ARPAT - AREA VASTA CENTRO - Dipartimento di Firenze - Settore Supporto tecnico

Oggetto: PAU ex D.Lgs. 152/2006 art. 27-bis e L.R. 10/2010 art. 73-bis, "Progetto di realizzazione della Linea Tramviaria 4.2 – Tratta le Piagge-Campi Bisenzio ed opere connesse", ubicata nei Comuni di Firenze e Campi Bisenzio (FI). Proponente: Comune di Firenze - Direzione Sistema Tramviario Metropolitano - Parere

Figura 2 – Tracciato dell'opera con le 10 aree di macrocantieri e i cantieri relativi (elaborato FL42-D-M-IN-AB-00-EGG-RT-01-B.pdf).

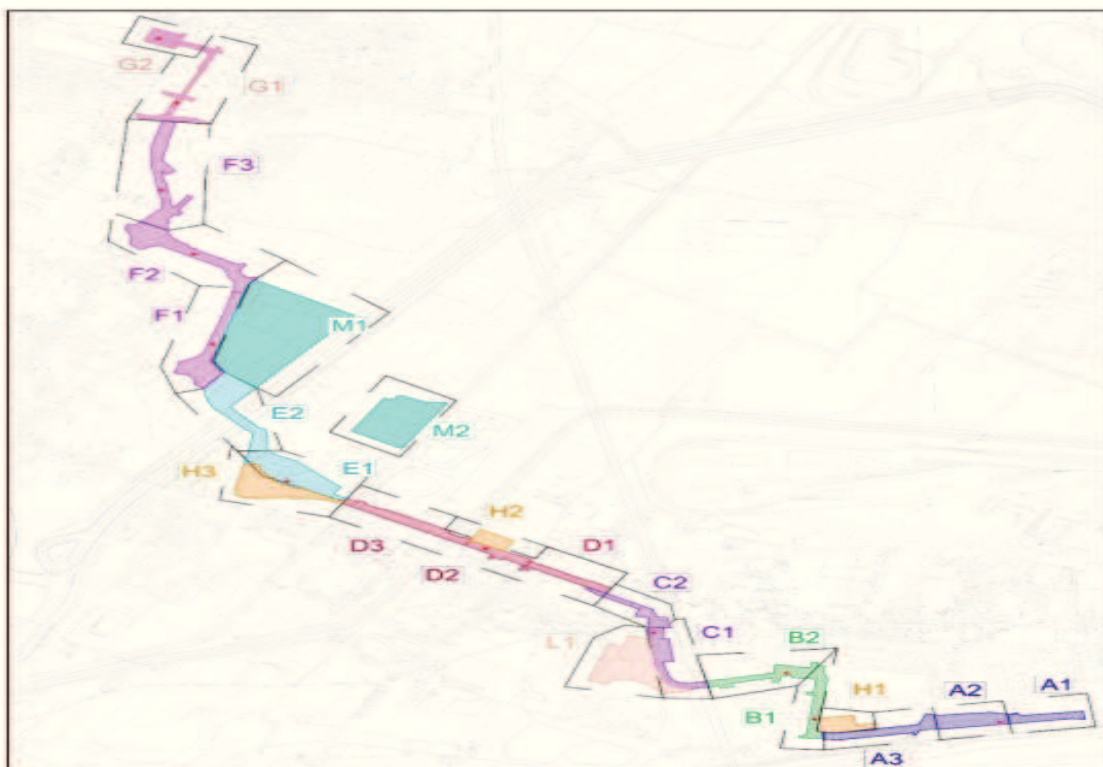
Nel documento FL42-D-M-IN-AB-00-EGG-RT-01-B.pdf sono riportate le analisi da effettuare ai sensi del D.L 120/2017, si prende atto di quanto presentato con la prescrizione di aggiungere il parametro Vanadio tra gli analiti da ricercare per uniformarsi al protocollo analitico di ARPAT e di dare preventivo avviso ad ARPAT, con un anticipo di almeno 10 giorni lavorativi, del calendario dei lavori ai fini di permettere le necessarie azioni di controllo ed il prelievo di campioni in contraddittorio. Inoltre si richiede di inviare le specifiche indicazioni per l'accesso in sicurezza degli operatori ARPAT al cantiere, indicando espressamente: tutte le informazioni ritenute necessarie ai fini della sicurezza, i DPI necessari per l'accesso in cantiere e il nominativo con i recapiti del referente per la sicurezza del cantiere stesso.

Se durante le operazioni di campionamento Ex DPR 120/2017 è ritrovato materiale di riporto si richiede che sullo stesso venga effettuato il Test di Cessione.

8. Si prescrive di aggiungere il parametro Vanadio tra gli analiti da ricercare nelle analisi dei suoli previsti per i campioni da DPR 120/2017;

9. di dare preventivo avviso ad ARPAT, con un anticipo di almeno 10 giorni lavorativi;
10. di effettuare anche il test di cessione in caso di rinvenimento di materiali di riporto.
11. Si richiede una revisione completa del documento FL42-D-S-CA-CA-00-CAN-RT-01-B.pdf che, come riportato al paragrafo 3.4.1 manca di alcuni elementi fondamentali.
